Avis délibéré
de la Mission régionale d'autorité environnementale
Provence-Alpes-Côte d'Azur

sur la modification n°2 du plan local d'urbanisme (PLU) de
Saint-Rémy-de-Provence (13)

**N° MRAe
007001A PP**

Figure 2: Zone d'activité de la Massane. Source : Rapport de présentation.

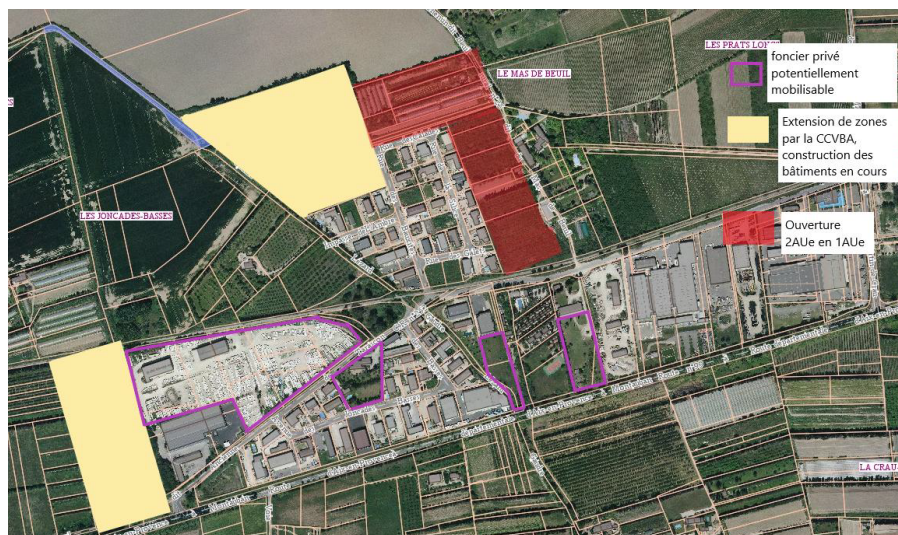
Pour la MRAe, la justification de l'ouverture à l'urbanisation de la zone aurait mérité que soit établi un état des lieux précis de la vacance des locaux dans les zones 1AUE existantes et Ueb.

Pour la MRAe, en cas de destruction de haies ou d'alignements d'arbres au sein de la zone de la Massane, il conviendrait d'identifier dès le stade du PLU des zones de compensation potentielles, idéalement in situ.

La MRAe recommande d'identifier, en cas de destruction de haies ou d'alignements d'arbres au sein de la zone de la Massane, des secteurs de compensation potentielle in situ ou à défaut sur le territoire communal.

En ce qui concerne la trame noire, le rapport de présentation évoque l'objectif d'« éviter l'éclairage nocturne au niveau du site » mais aucune traduction réglementaire des aménagements des éclairages nocturnes externes n'est présentée. Pour la MRAe, il conviendrait que la gestion de la pollution lumineuse (limitation des éclairages nocturnes dans les zones d'activités, éclairage public) soit retranscrite dans le règlement et/ou l'OAP (indiquer par exemple le type d'éclairage à privilégier, les zones à exclure d'éclairage...), afin d'en garantir la prise en compte.

La MRAe recommande d'intégrer la prise en compte de la lutte contre la pollution lumineuse au sein du règlement et/ou l'OAP.

La MRAe relève que le dossier n'apporte pas d'élément nouveau sur la vulnérabilité (risques subis) et sur les incidences (risques induits) de l'ouverture à l'urbanisation du secteur de projet.

La MRAe recommande de justifier le caractère suffisant des mesures au regard de la non aggravation du risque de ruissellement à l'échelle de la zone d'activités de la Massane.
